1号機 設備健全性に係る  
委員ご質問への回答

平成21年12月21日  
東京電力株式会社

「5号機原子炉隔離時冷却系ポンプ インペラキーの損傷（施工不良）について」

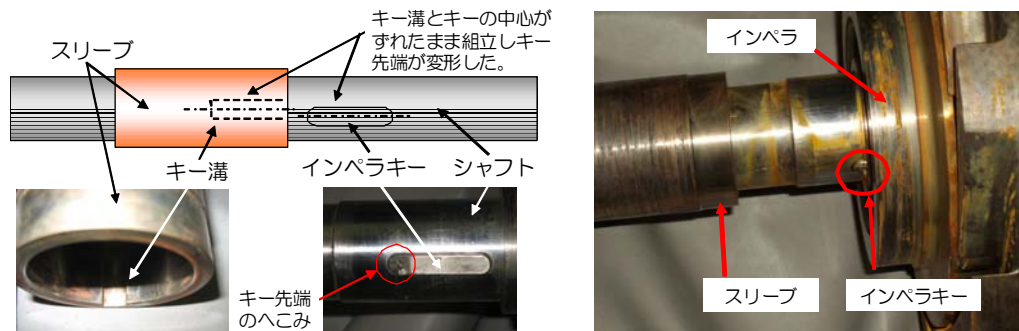
**施工不良事象の例**

前回（H12）の分解点検終了後に組立復旧をした際に、インペラキーとスリーブのキー溝がずれたまま組立を行い、先端が変形したものと判断した。なお、組立以降の運転に際し、支障をきたすものではなかった。

「5号機ほう酸水系ポンプ(A)コネクティングロッドの異物の咬み込み（偶発事象）」

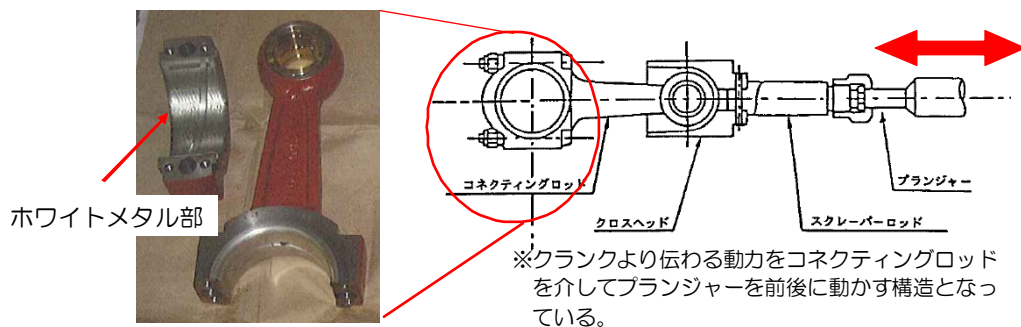
**偶発事象の例**

クランクとホワイトメタルの間に異物が入り、ホワイトメタル部に傷が発生したものと判断した。指示は軽微なものであり、プランジャーの動きを妨げるものではなく、運転に支障を与えるものではなかった。

「6号機原子炉建屋クレーンの走行伝動用継手（ユニバーサルジョイント）の破損」

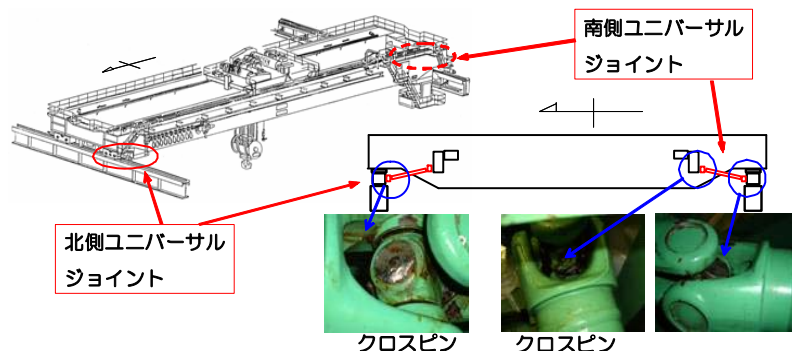
### 「地震に起因する」事象の例（その3）

地震動による過大な荷重により、ユニバーサルジョイントのクロスピンが損傷した。

■ 応答比2の算定 (床置機器の例)

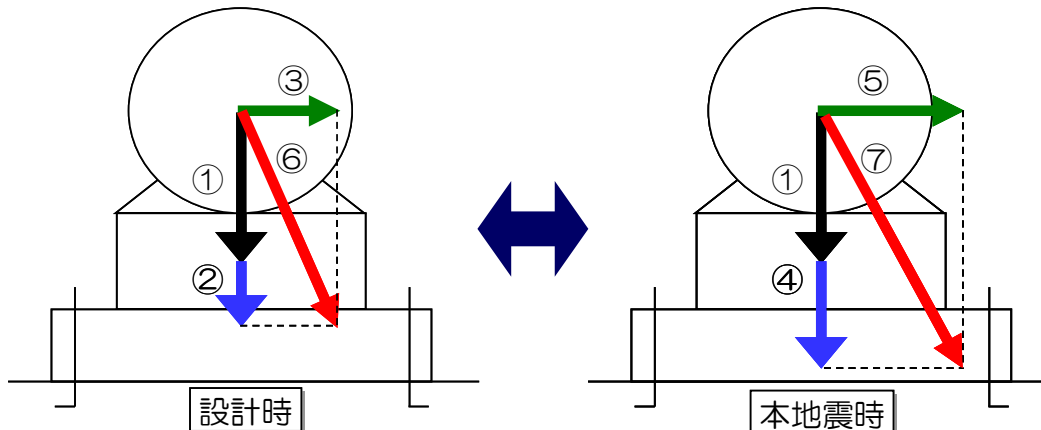
・スナッパ反力が 28、29、30 (ページ) にあるが、B の評価方法で発生応力と評価基準値が非常に近接しているものがあり、それについてはC評価をなぜしなかったのか？つまりC評価をすると、あるいはB評価で済ますというところの何か仕分け基準があるのか？ (第29回 設備小委)

**応答比 2** : 地震観測記録にもとづく水平加速度と上下加速度の二乗和平方根と設計時の水平加速度と上下加速度の二乗和平方根との比

$$\alpha = \frac{\text{⑦}}{\text{⑥}} = \frac{\sqrt{C_H'^2 + (1 + C_v')^2}}{\sqrt{C_H^2 + (1 + C_v)^2}}$$

2. 1号機残留熱除去系配管について

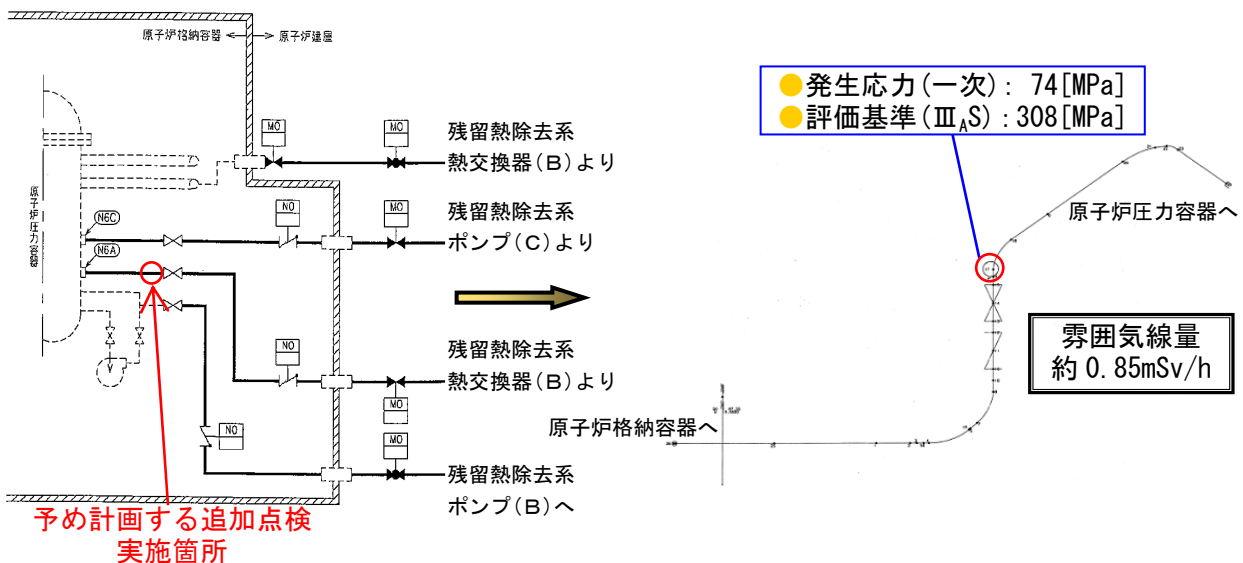
・(設備小委 29-4) 60 ページに、7号機では線量率が大きかったから超音波もできなかった残留熱除去配管について、1号機では超音波試験をしているが、7号機との比較、あるいは違いを説明して欲しい。(第29回 設備小委)

1号機残留熱除去系(以下「RHR系」)配管で評価上裕度が小さかったのは、「低圧炉心注水ライン」であり、7号機と異なる場所である。
